SAKO Brno, a.s.

„Modernizace ZEVO společnosti SAKO Brno“

VYSVĚTLENÍ, ZMĚNA NEBO DOPLNĚNÍ ZADÁVACÍ DOKUMENTACE

Žádost č. 38 ze dne 6. 1. 2025

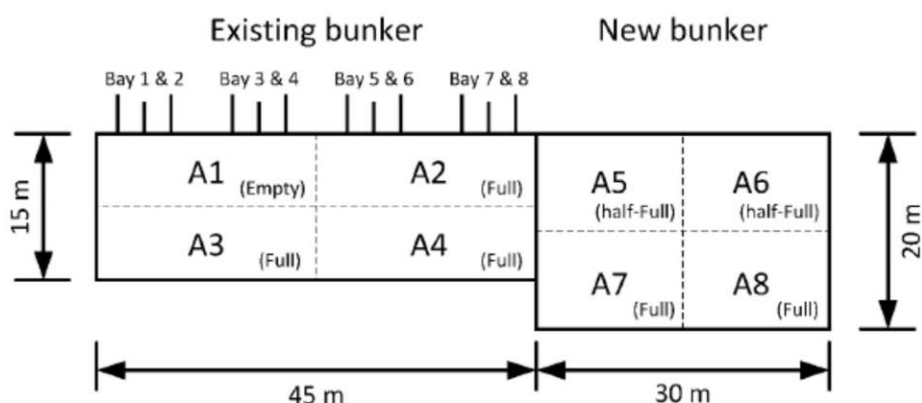
Na základě zadávací dokumentace, části III, Přílohy A9, článek 2.4.1 uchazeč narazil na nesoulad kapacity zásobníků odpadů – jak stávajícího, tak i požadovaného nového.

Z uvedených údajů vyplývá (při definovaných rozměrech stávajícího zásobníku šířky 15 m a délky 45 m, tedy celkové ploše 675 m²), že výška využitelného objemu stávajícího zásobníku je (by měla tedy být) 18,5 m (12 500/675). To je však zcela zásadně v rozporu s doplněnou zadávací dokumentací – výkres č. 4048 2002 20/KO G 1113 – revize A „stavební objekt SO 101/1 Hala zásobníku odpadu“. Z této numerické úvahy se zohledněním objemové hmotnosti tedy vychází i informace o stávajícím objemu pro uskladnění odpadu v objemu 4 375 t.

Podle nám dostupných údajů a dle výše uváděné výkresové dokumentace (včetně dodatečně zaslaných informací) má stávající zásobník rozměry půdorysně 45x15m a využitelnou hladinu odpadu cca 10,5 m a ¼ není pro uskladnění využívána (viz zaslané doplňující podklady – výkresy stávajících stavebních objektů). Jedná se tedy o celkovou kapacitu pro uskladnění cca 7 100 m³. V zadávací dokumentaci se uvažuje s měrnou hmotností odpadu 350 kg/m³. Ve stávajícím zásobníku je tedy (může tedy být) při naplnění na 100 % využitelného prostoru skladováno maximálně cca 2 500 t odpadu. Tento objem při celkové hodinové spotřebě linek K2 a K3 (28 t odpadu/hod) znamená celkovou zásobu dopadu, která nevystačí ani na 4 dny provozu. V praxi je však tento objem průběžně doplňován dovozem nových odpadů pro energetické využití. Jak ukázal provoz linek K2 a K3 byl od roku 2010 tento zásobník (zásobní objem) zcela vyhovující potřebám provozu (kromě několika dílčích mimořádných situací). Podotýkáme, že je dobrou mezinárodní praxí mít objem bunkru na cca 5 dnů provozu. Tato doba je optimální nejenom z ekonomického hlediska výstavby bunkru, ale zejména i z hlediska „stáří“ dovážených odpadů a jejich „zrání“ při uložení v bunkru. Tedy z nám známých informací o provozu od roku 2010 by i tato doba zásoby odpadu v rozsahu 5 dnů plně řešila i zmíněné výjimečné mimořádné situace.

Zadavatel nespatřuje rozpor mezi zmiňovaným výkresem č. 4048 2002 20/KO G1113 a údajem o užitém objemu uvedeným v zadávací dokumentaci. Výkres jednoznačně definuje výškovou úroveň +20,500 m násypek stávajících kotlů K2 a K3, minimální úroveň dna bunkru -4,350 m, a úroveň vsypových vrat +6,400 m. Ve výsledku tedy maximální výška stávajícího bunkru pro skladování odpadu dosahuje téměř 25 m. Provozní zkušenosti zadavatele pak ukazují, že reálně lze využít objem 12 500 m³, přičemž reálně znamená to, že je v této hodnotě zohledněn způsob ukládání odpadu, manipulační prostor a množství otevřených vsypových vrat v běžném provozu. Tento objem současně koresponduje s uvedeným názorným rozložením odpadu v tomto prostoru (sekce A1 – A4). Ve výsledku je pak v kombinaci s novým bunkrem dosažen celkový využitelný objem 24 000 m³ (8 400 tun), což znamená zásobu na 8 dní.
